Fagnotat

Fra
Plan- og bygningsetaten

Forslag til detaljregulering anbefales vedtatt Bergarhus, Gnr. 163, Bnr. 23, m.fl. Møllendal Øst, Undervisningsformål, Arealplan-ID 70990000

Fig. 12. Siktlinjer gjennom planområdet

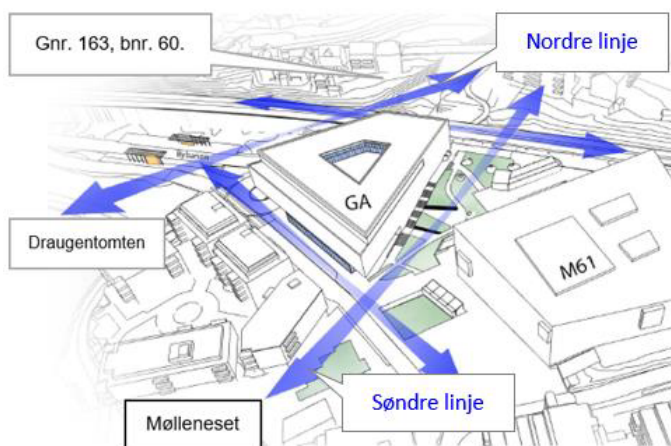
Det er i dag flere åpne siktlinjer gjennom planområdet, se figur 12.

- Den søndre siktlinjen utgjør i dag en visuell kobling mellom boliger i Fløenbakken og Møllendal allmenning. Sikten videre mot Store Lungegårdsvannet er beskåret av nybyggene på Mølleneset.
- Den nordre siktlinje trekkes frem som en visuell kobling mellom byfjellene og Store Lungegårdsvann, «det grønne» og «det blå».

Ivaretagelse av siktforholdene har vært tema i flere arbeidsmøter med Byarkitekten og Byantikvaren. Det er særlig en nordre og en søndre siktlinje som har vært vurdert viktig å ivareta, jf. figur 12. Det legges i planforslaget til rette for siktlinjer/visuelle koblinger på begge sider av det foreslåtte nybygget. Arealet som i «Moderplanen» ble regulert til torg TT3 reguleres nå som o_TO4. Torgets nordre formålsgrense blir forskjøvet 6 meter sørover i forhold til tidligere regulert situasjon. Ved at overbygninger over KMD-bygget utgår, sikres det likevel et bredt torg med gode siktforhold mot torget i Møllendal.
